桃園市政府水務局

水汙頭排水幹線綠廊環境改善工程

第一次工作會議 簡報

細設審查意見回復及辦理情形

0K+500為例

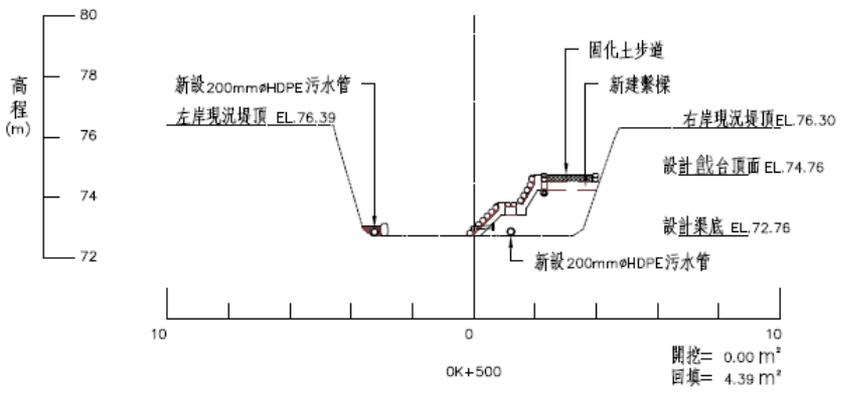
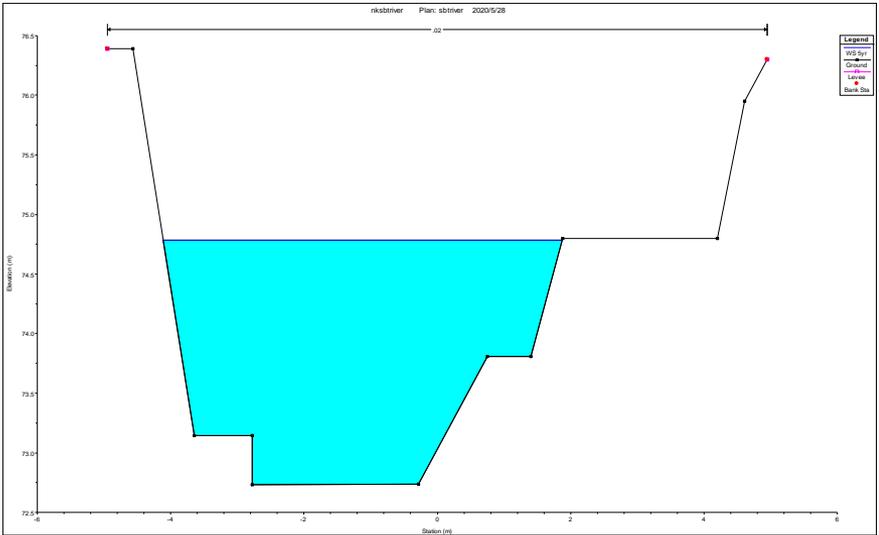
NO.	出席單位意見	意見回覆及辦理情形
1	P2-15本計畫計有18處流入工匯入，其中有多處為污水排放。請考量本計畫污水管除了納接桃林鐵路污水外，既有流入是否考量納入。	感謝委員指教，本案蒐集之污水為 晴天污水 ，主要為 環保局管制放流水 以及有常流水流入本排水幹線之排水工。
2	水理檢算斷面請依照計畫斷面模擬。	遵照辦理，已將設計圖之橫斷面與水理分析之斷面圖調整一致。

細設審查意見回覆-指標系統

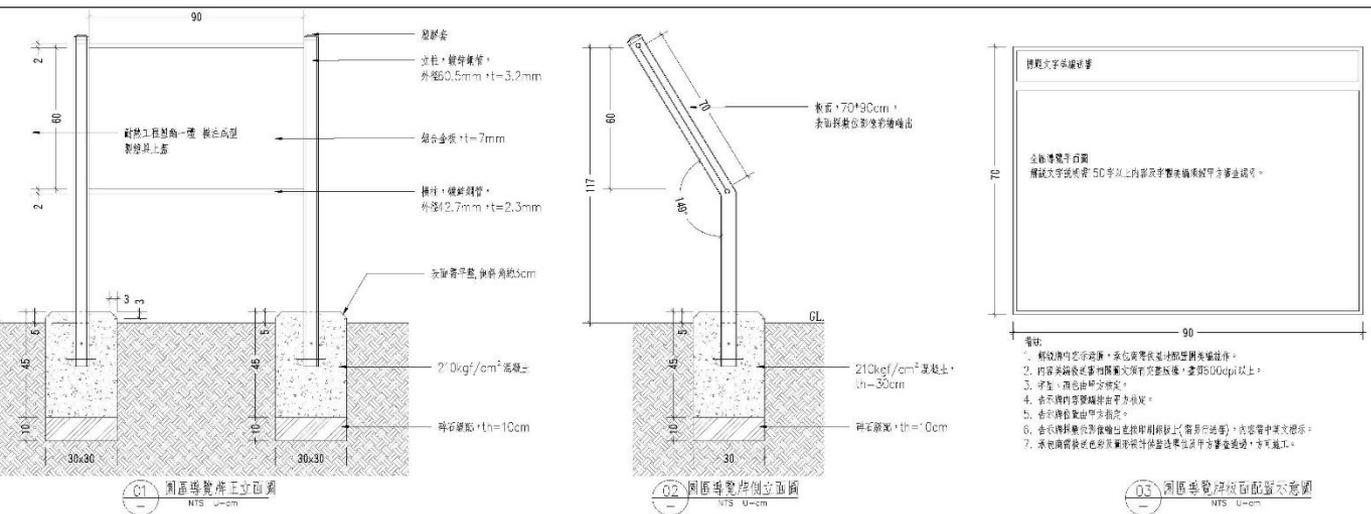
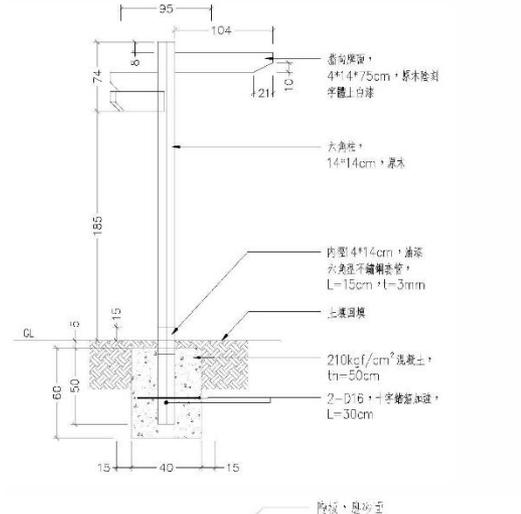
請補充本案相關**路線指引牌**、**告示牌**或**特色解說牌**等

建議要有**水深危險**等告示牌、歷史及周邊景點之**解說牌**、**步道指引牌**等。

- 針對**廣場節點**（春日廣場、觀魚平台等），強化**全區導覽及解說牌面**設置；
- **動線**導引、分叉點等設置**方向指示牌**及**步道指引**；
- **戲台**步道入口兩側設置**警示牌**。

分區景觀照明配置圖

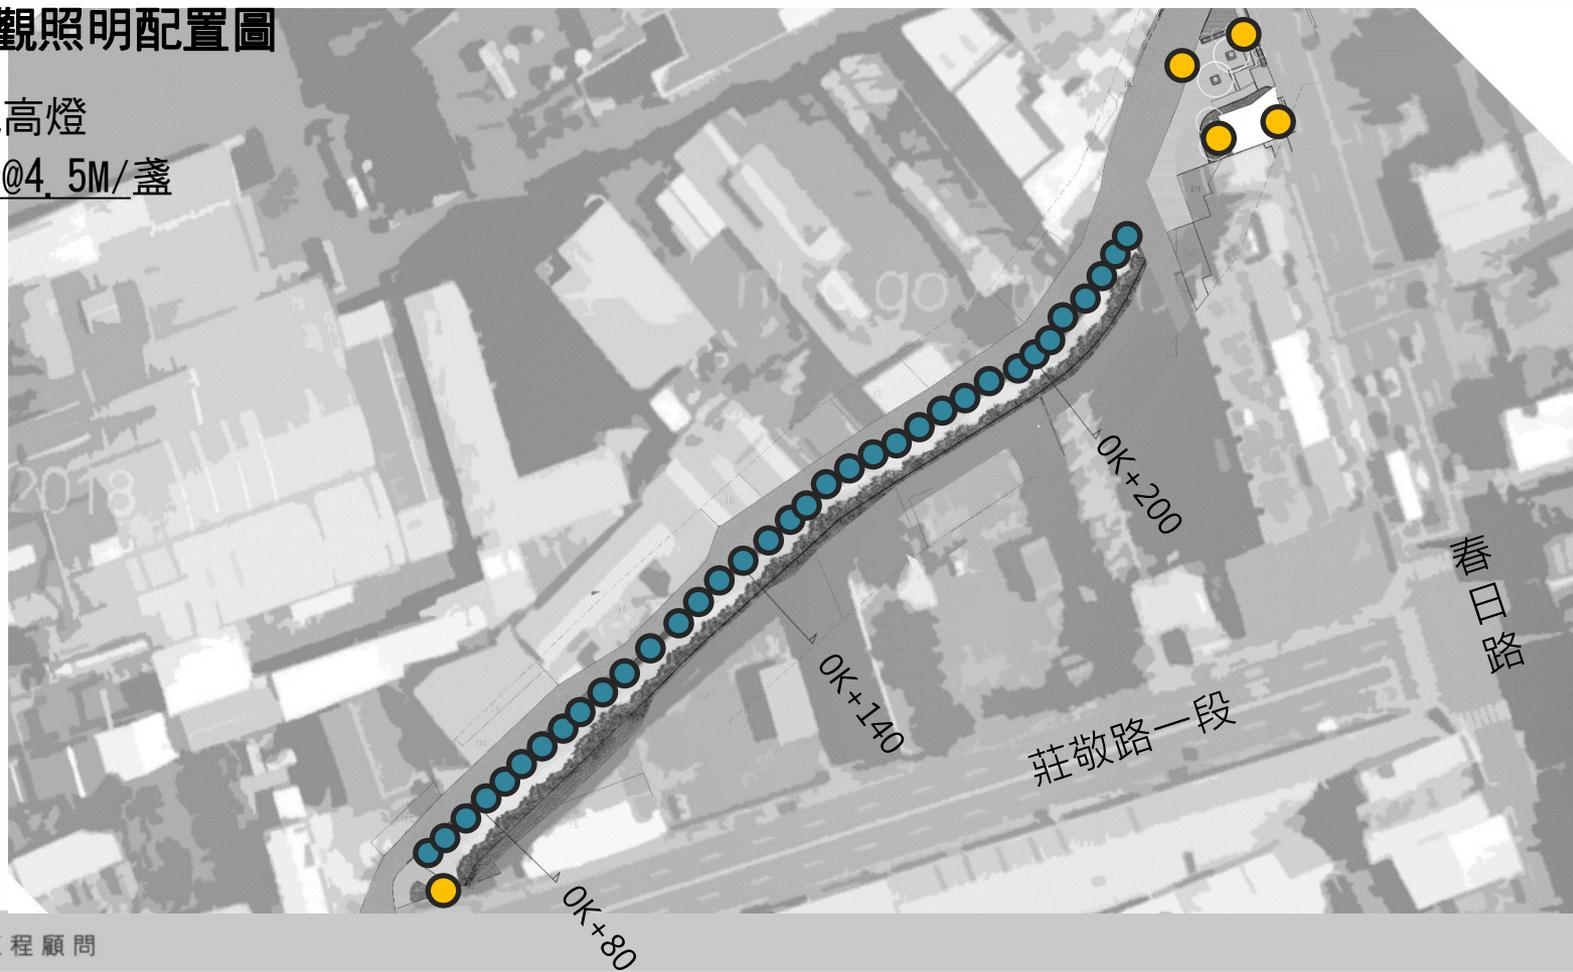
因春日路1731巷內已有既有一般路燈，本案於**春日路下游段**步道新設景觀高燈，恐視覺上較擁擠，建議改為容易維管之**景觀矮燈**。

敬悉，遵照辦理。考量懸臂步道路寬不足，建議改**與外側扶手杆欄結合照明設施**，以兼顧舒適通行空間及安全，詳圖說LB-01~LB-05。

電箱尺寸

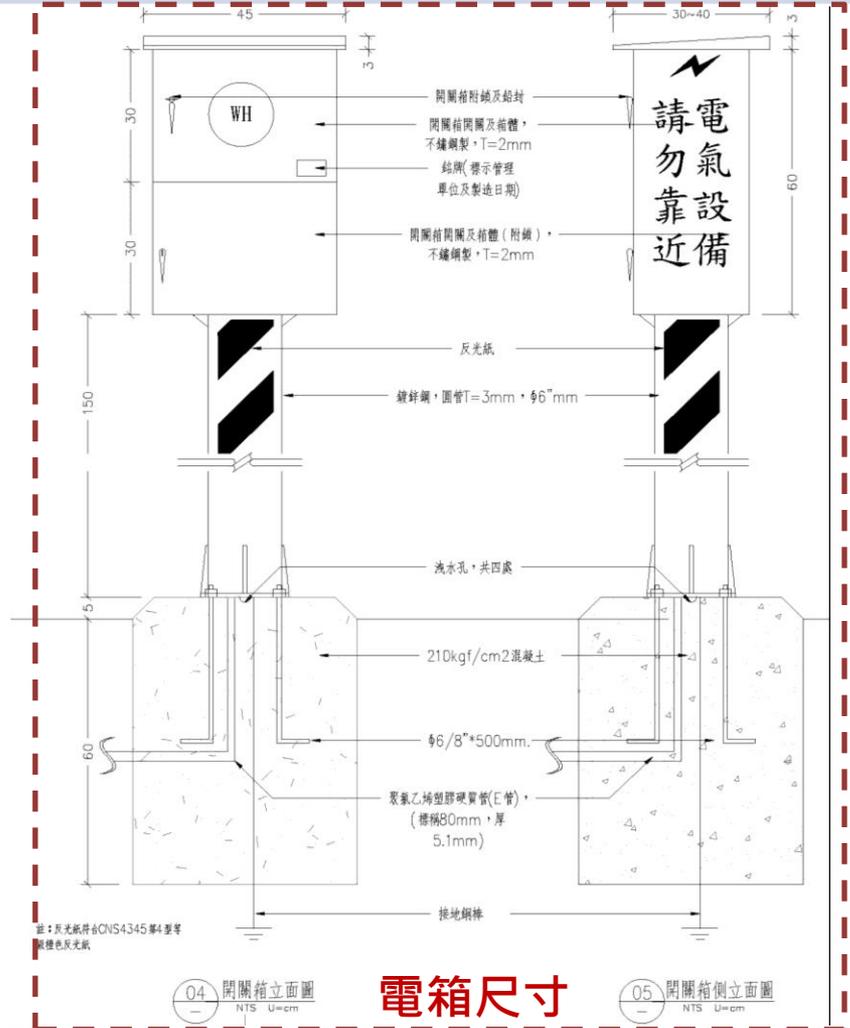
本案設置新設電箱2處，請補充相關圖說說明電箱尺寸、配電圖及施工說明等

- 已補充說明相關圖說

- 電錶開關箱材料說明：
1. 接地：接地棒採用至少直徑 $\phi 15\text{mm}$ 、長度0.9M之鋼包銅接地棒，接地棒引出導線採用8.0mm之綠色導線，長度依實際需要預留。
 2. 導線之接續或與設備連接應以採用壓著端子為之，導線銜接處應採用防水膠帶包覆後再外覆PVC膠帶。
 3. 漏電斷路器(E.L.C.B.)需符合CNS5422之純電磁式電流動作型，電流感度為300mA，動作時間0.1秒。
 4. 線路對地絕緣電阻總值，每一迴路應在10M以上，接地裝置(第三種)其接地電阻應在50M以下(責任施工)
 5. 路燈幹線出線頭應用壓接端子壓接，而後用銅質螺絲鎖緊，並用PVC絕緣膠布包妥，外套PE軟管(頂端應封閉)。
 6. 開關箱至台電電源預留管預埋聚氯乙稀塑膠硬質管(E管)，(標稱65mm，厚4.1mm)至路權，並加以供台電電源引接。

迴路圖

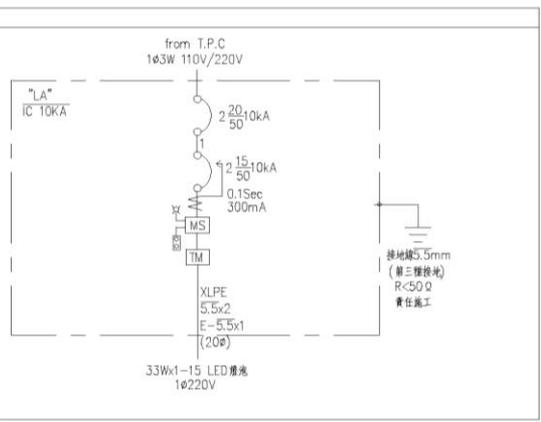
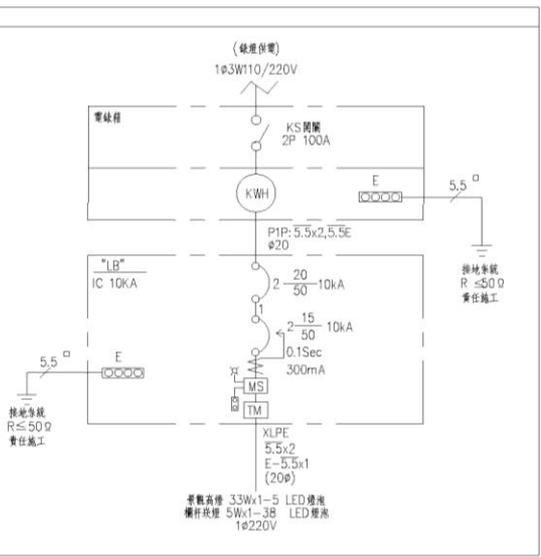
本案設置新設電箱2處，請補充相關圖說說明電箱尺寸、配電圖及施工說明等

已補充說明相關圖說

細設審查意見回覆-植栽選種及配置

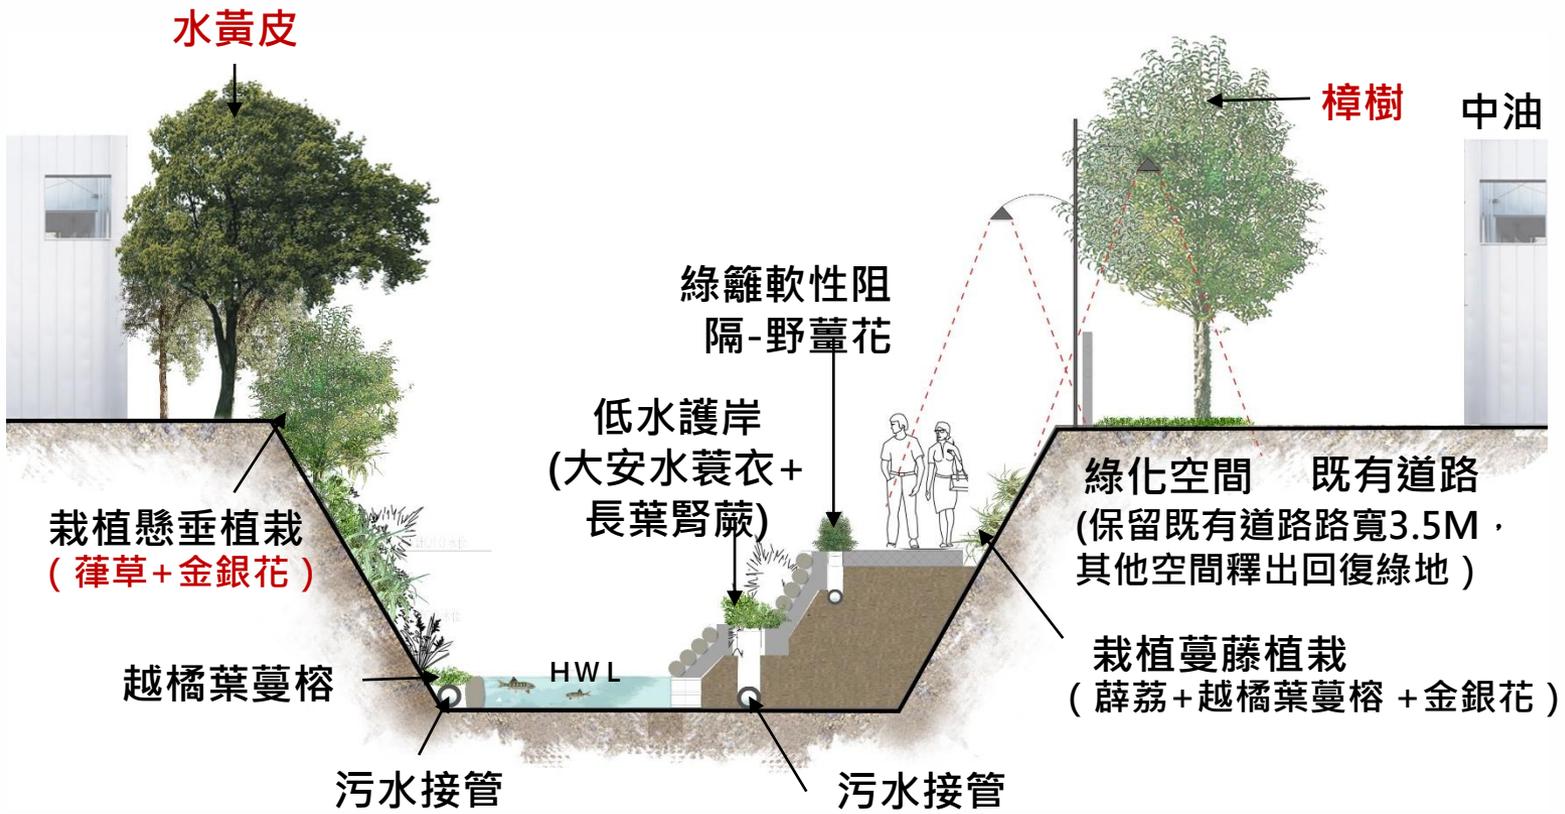
審查意見	意見說明
<p>原既有AC敲除部分(春日路1388巷這一側)可以優先考慮新植喬木青剛櫟，其餘對岸地區可多選用苦楝。</p>	<p>中華民國109年05月20日與會里長討論，並調整為水黃皮及樟樹，詳圖說LA-01~LA-04。</p>
<p>堤頂公有地綠化藤蔓類植栽建議選用雲南黃馨小枝柔軟下垂，適合邊坡綠美化，包括強健耐旱維管容易。</p>	<p>本案屬水環境補助之工程，植栽選種上以台灣原生種為原則。</p>

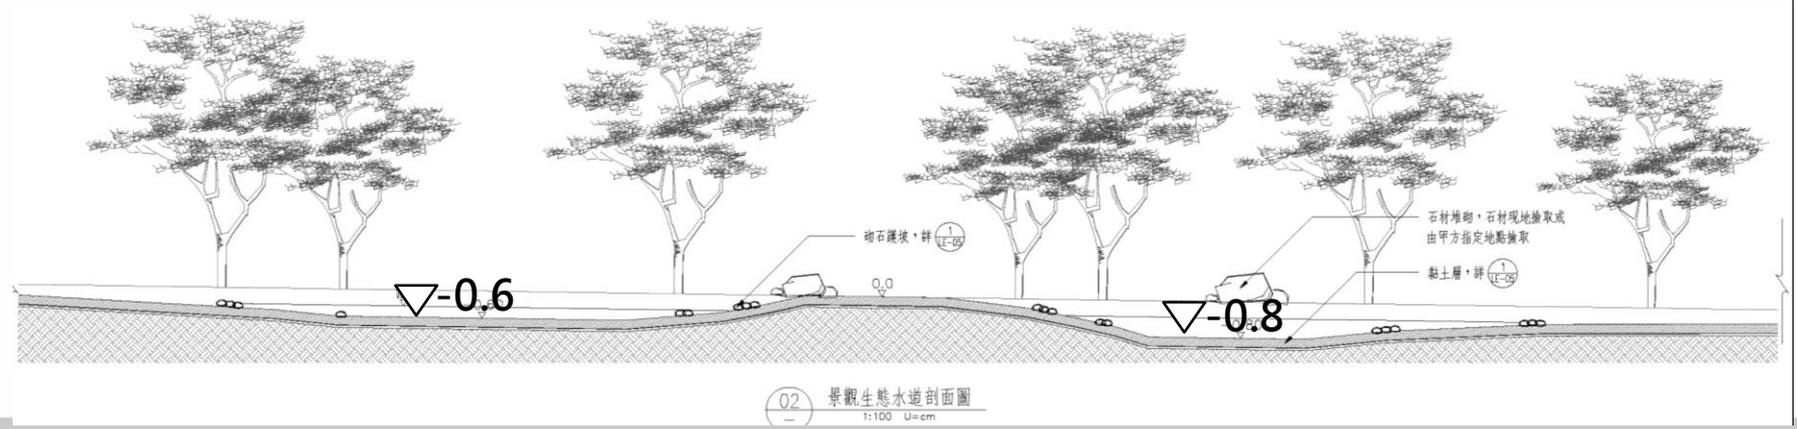
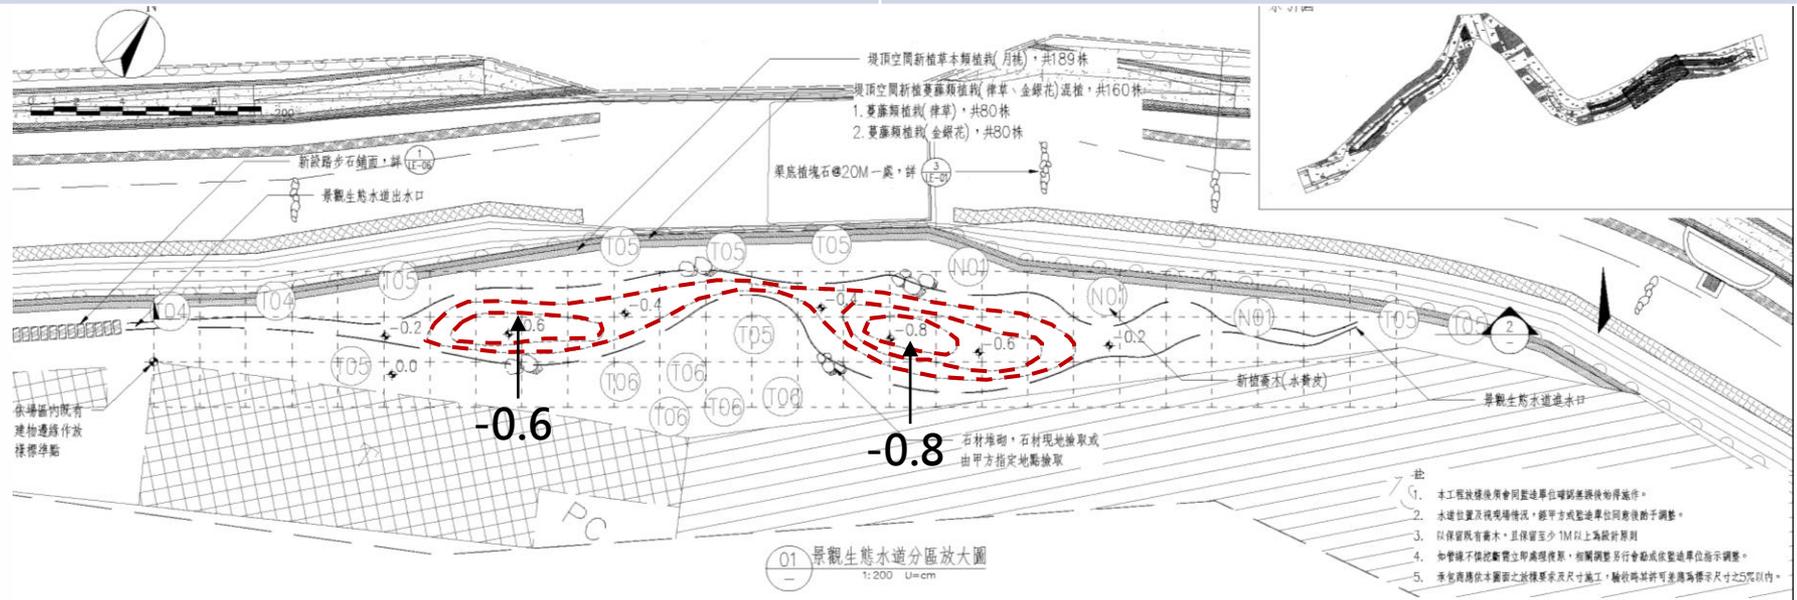
景觀生態水道圖片過於簡單，請再補充平面大圖其**相關尺寸、深度**等。

已補充說明相關圖說

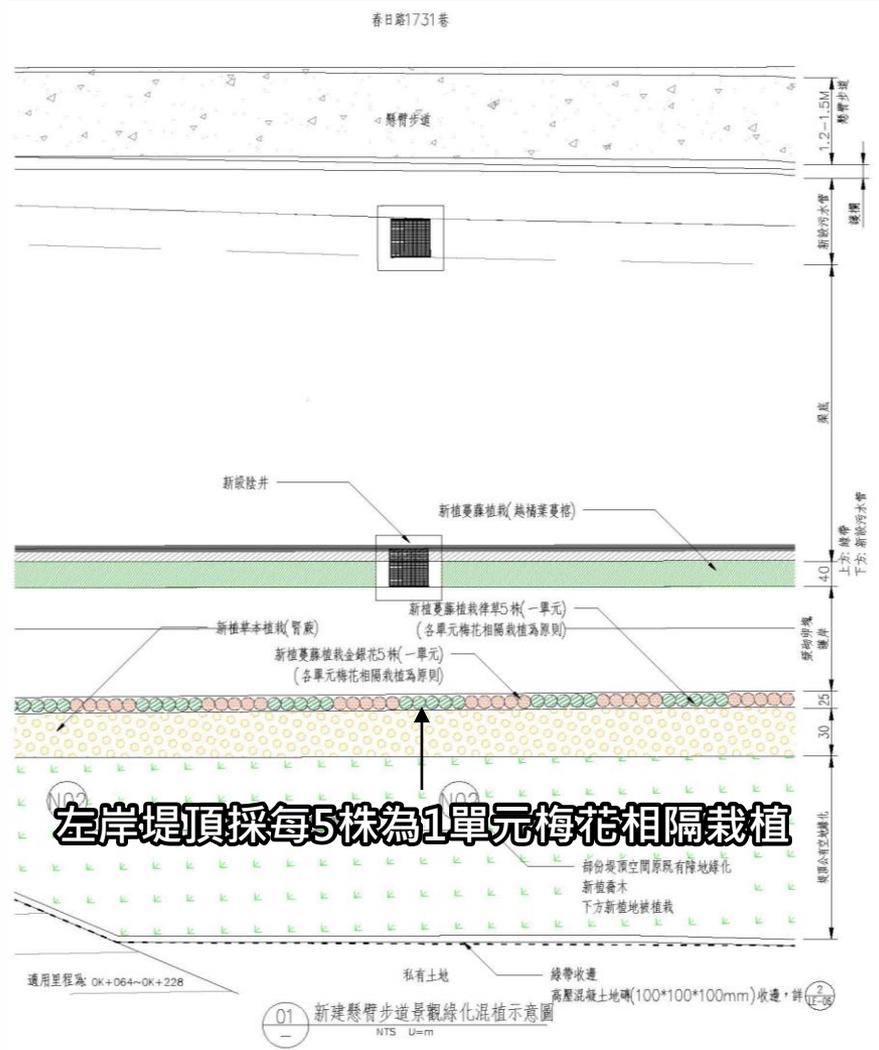
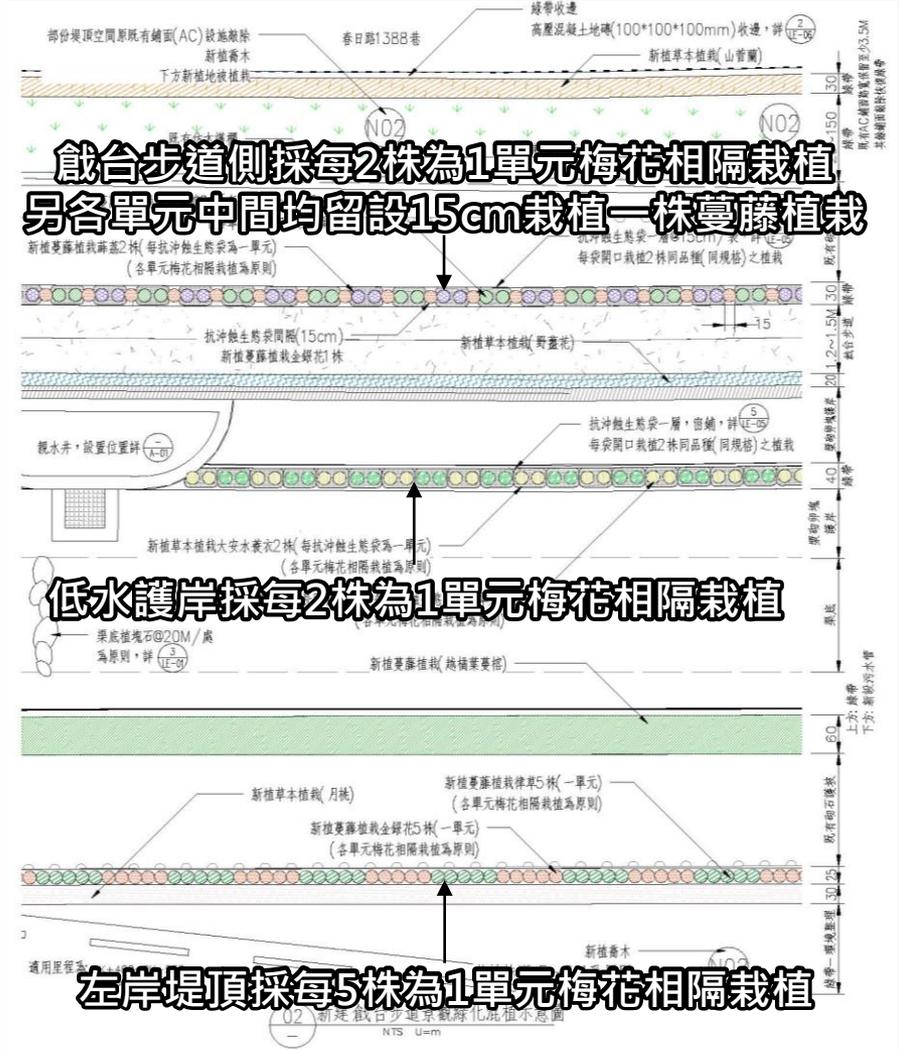
請於LD-04補充混植方式

已補充說明相關圖說，混植原則如下：

左岸堤頂採每5株為1單元梅花相隔栽植

細設審查意見回覆-春日廣場

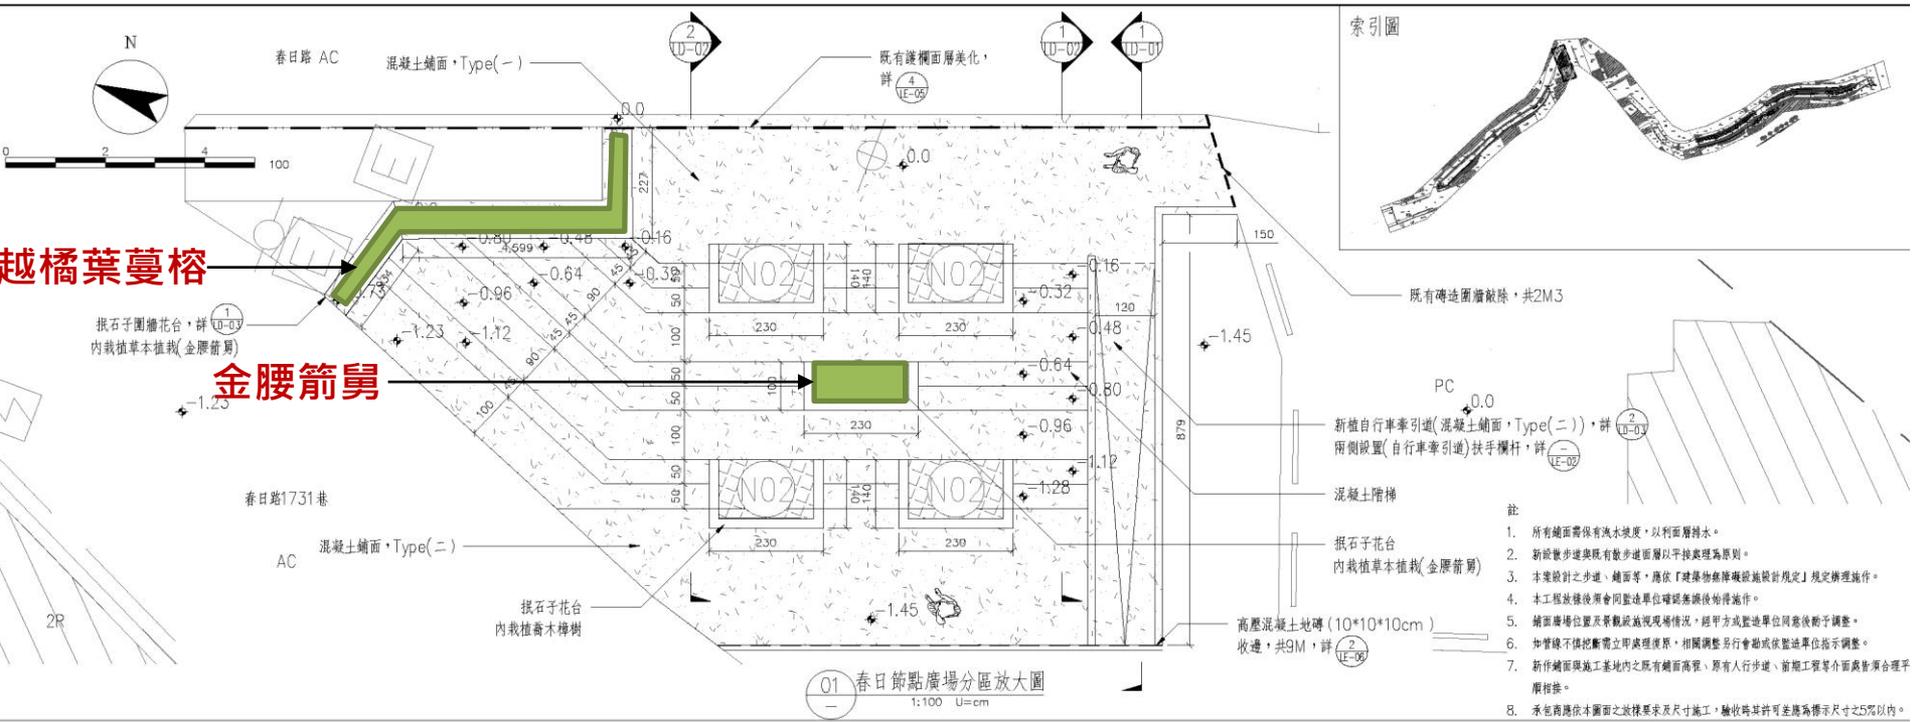
審查意見	意見說明
<p>莊敬路節點目前綠地配置平面之越橘葉蔓榕，後續是否容易維管?倘較一般草皮容易維管、不需修剪，就依原設計配置即可。</p>	<ul style="list-style-type: none"> 敬悉，越橘葉蔓榕生長屬低維管，建議維持原設計配置，詳圖說LA-01~LA-04。
<p>春日路節點之花台，目前配置甜根草子，是否會阻擋到春日路與1731巷車輛進出之視線，建議改成較不易長高之植栽。另請補充花台之長、寬等尺寸。</p>	<ul style="list-style-type: none"> 本次修正已以栽植地被植栽“金腰箭舅”綠化，另已補充花台尺寸
